Fra: Lisa Groth
Sendt: 12. februar 2025 13:25
Til: 'Caroline Bald'
Cc: 'thnma@halsnaes.dk'; Katrine Berzelius Skjærbæk
Emne: Spørgsmål til ansøgningen

Svar til myndighederne på spørgsmål til myndighedsrapport og bilag

Svar til myndighederne på spørgsmål til myndighedsrapport og bilag

Dato: 04. marts 2025

ØHN U4+4A

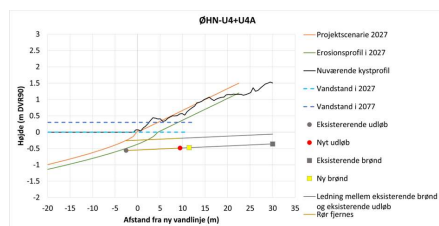
Undring over at spildevandsudløb ØHN U4+4A kun forlænges 7,4 m (og omkringliggende højde 9,4m), da fodringsprofilen umiddelbart vest for (ved fodringens slut) rækker længere ud. Der er østgående langstransport. Er der lavet en vurdering af at røret ikke vil tilsande ?

Udløbet flyttes 12 m tilbage i den høfde, som beskytter ledningen i dag. Det skal sikres at den sidste del af ledningen ligger på et filterlag og er beskyttet med sten foran og over udløbet, så tilslutning af udløbet så vidt mulig undgås. For at kunne tilgå udløbet og rense ledningen anlægges en brønd i forbindelse med udløbet. Der etableres en kontraklap for at forhindre, at røret stoppes til af sand. Udløbet skal forlænges med 7,4 m ud til det nye strandfodningsprofil.

Udløbet forlænges med overgang fra jern til plast samt nyt rør i plast i klasse S (SN8) i dimension $\varnothing 315$ PP.

Det nye udløb vil have en hældning på 5,4 ‰ med en bundkote -0,56 m DVR90.

Til beskyttelse med erosion og bølgepåvirkning sikres rørforlængelse med dæksten. Der tilføres dækstenslag og rallag over en længde af 9,4 m, svarende til forlængelsen af røret samt 2 m ekstra beskyttelse ved udløbet.
